事前質問No. 1

事務室について

事前質問No. 2

構造計画について	<p>セミチューブ構造を提案されています。これについて次の項目について説明ください。</p> <ul style="list-style-type: none"> ・免震構造である庁舎棟と耐震構造である広場棟の構造的使い分けの理由 ・両者の構造的関係とそれの空間ならびに外観への影響 ・広場棟は無柱の大スパン構造で提案されていますが、無柱でなければならない理由と無柱空間を実現するための構造計画の概要 ・これらの構造システム実現に要する費用の妥当性（概略の数値を示して説明ください。）
----------	--

庁舎棟：4階平面イメージ 北

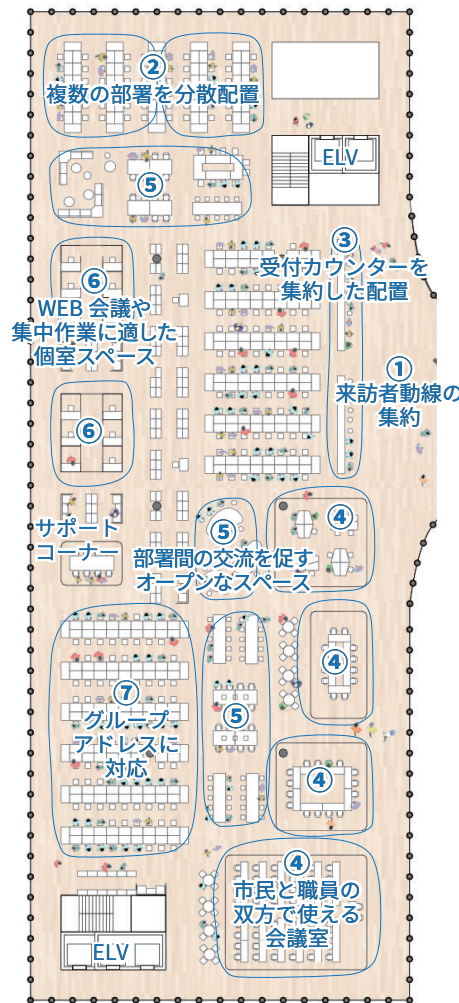
- ・貴提案には「時々で適した場所を選べる働き方（A B W）に対応したオープンオフィスです。」とあります。貴案の中のどの場所がそれに対応し、そこでどのような活動を想定されていますか説明ください。
- ・働き方が多様化する中、厚木市庁舎職員の知的生産性を向上させる働き方を実現するための空間はどのようなべきか、貴提案に即して考え方を説明ください。
- ・市職員の知的生産性と創造性向上への寄与という視点から、図書館、未来館をどのように活用できるか貴提案に即して考え方を説明ください。

庁舎棟4階以上の市庁舎執務フロアは、

- ①来訪者の動線を南側に集約
- ②複数の部署を適度に分散配置
- ③集中カウンターで受付
- ④市民と職員の双方で使える会議室
- ⑤部署間のオープンなコミュニケーションスペース
- ⑥オンライン会議や集中作業に適した個人 / 少人数の個室ブース
- ⑦部署内はグループアドレスで対応

などの特色を持つ「オープンオフィス」とする提案です。日常的な部署間のコミュニケーションから、部署間の垣根を超えたプロジェクトの必要性に対する「気づき」「課題発見」を醸成し、様々な活動を職員自らが作りだしていけるオフィスとします。

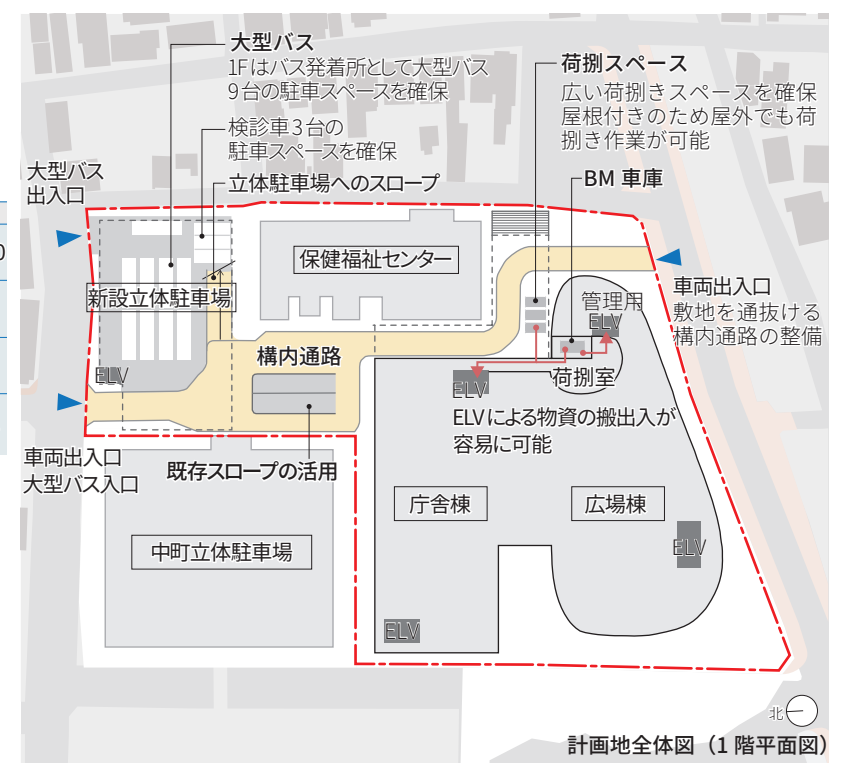
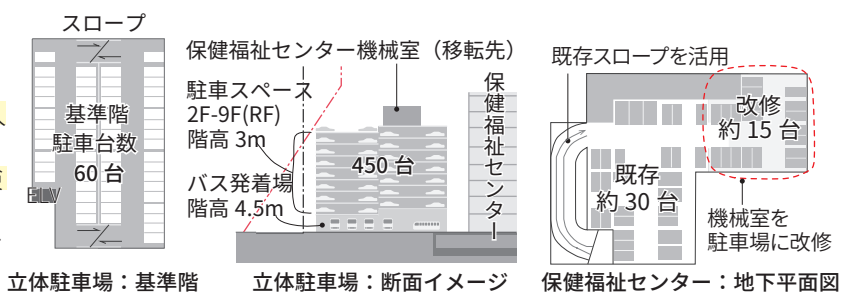
・貴提案の中で自動車交通計画に関する次の項目（自動車の出入口、駐車場の位置や概略規模、構内道路を含む導入路、駐車台数、整備工程、そのほか計画の特徴を示す上で必要な事項）について、計画地全体図上に示してください。併せて、図書館や市庁舎オフィスにおける図書・物資等の搬出入についても同じ図中に示してください。また、計画駐車台数は保健福祉センター駐車場を合わせても要求を下回っています。それについての見解を述べてください。

- ・車両の主出入口は北側道路からとし、構内道路を通じて南側道路からも出入りできる計画とします。
- ・立体駐車場の1階に大型バス9台、検診車3台の駐車スペースを配置し、2階～9階はスキップフロア型の駐車場 450 台を計画します。
- ・保健福祉センターの既存地下駐車場への動線は既存スロープをそのまま利用し、既存駐車場約 30 台とは別に、機械室移転後のスペースに約 15 台の駐車場を計画します。

- ・2階デッキ下の構内道路に面した広場棟1階に荷捌きスペースを配置し、広場棟内部には移動図書館（BM）車庫を設けます。
- ・図書館へは広場棟の管理用ELVを利用、庁舎棟へは直近のELVを利用して各階へサービスします。
